## 中部地区（13号地）

### 1. 旅客船埠頭計画

# 港湾計画の軽易な変更(案)について ②

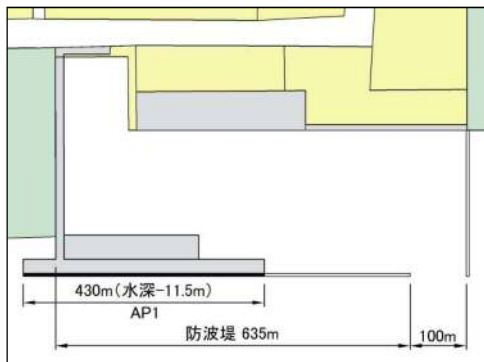
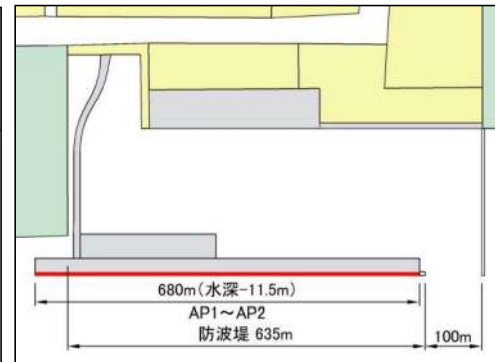
水深11.5m 岸壁2バース 延長680m (AP1~AP2) [既定計画の変更計画]

### 2. 水域施設計画

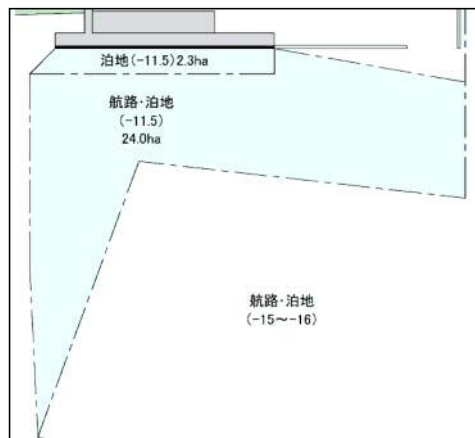
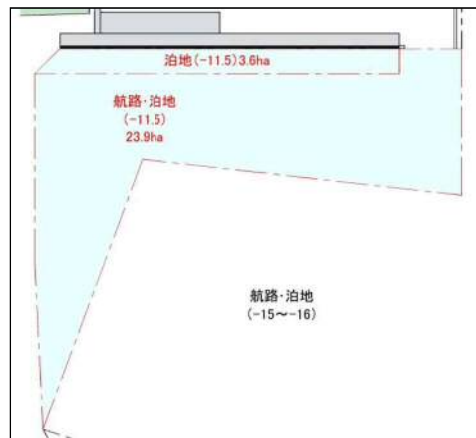
用途	既定計画		今回計画	
	水深 (m)	面積 (ha)	水深 (m)	面積 (ha)
泊地	-11.5	2.3	-11.5	3.6
航路・泊地	-11.5	24.0	-11.5	23.9

### 3. 土地利用計画

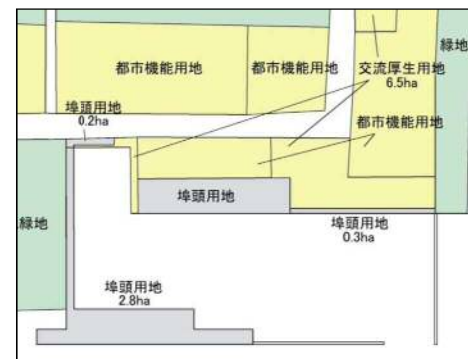
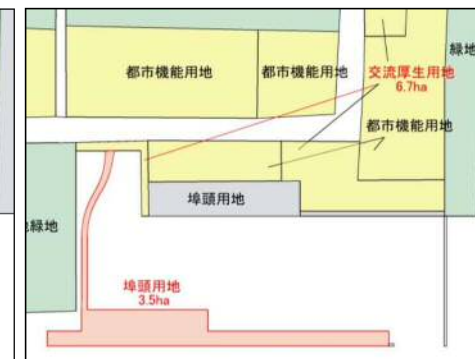
既定計画		今回計画	
用途	面積 (ha)	用途	面積 (ha)
交流厚生用地	6.5	交流厚生用地	6.7
埠頭用地	0.2	埠頭用地	3.5
埠頭用地	2.8

※ 水域の一部を埠頭用地（岸壁）として新たに0.7ha確保

## 4. 土地利用計画

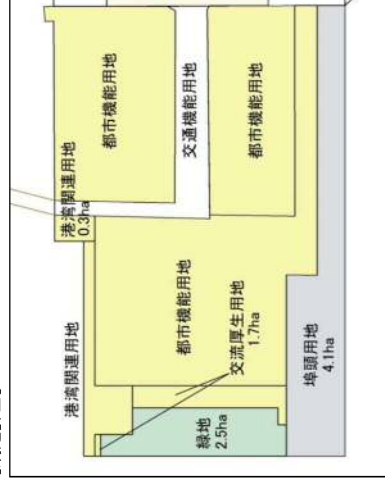
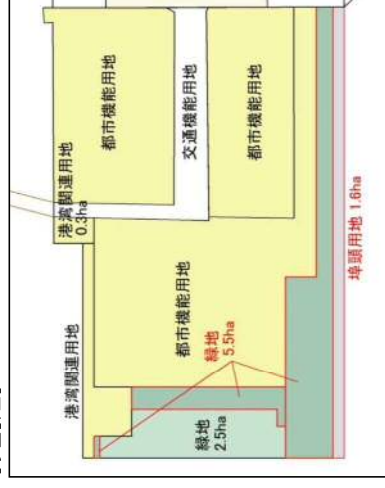
既定計画		今回計画	
用途	面積 (ha)	用途	面積 (ha)
埠頭用地	4.1	埠頭用地	1.6
交流厚生用地	1.7	緑地	5.5

※ 現地測量成果に基づく面積精査等により1.3ha増

## 5. 港湾環境整備施設計画

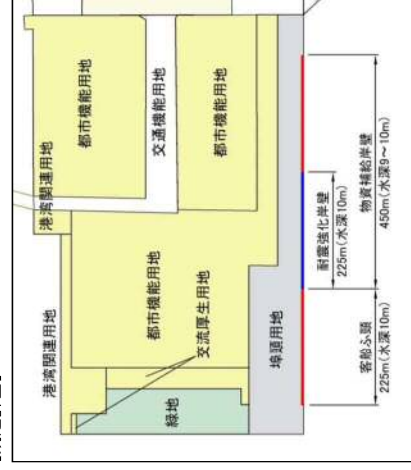
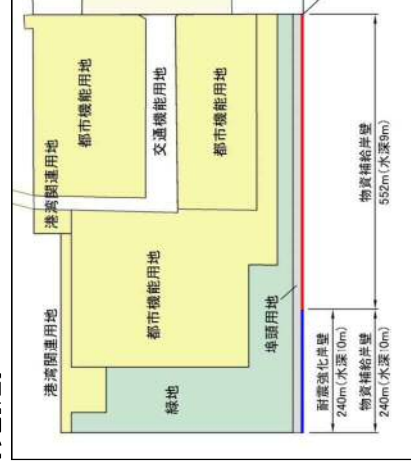
緑地 5.5ha [新規計画]
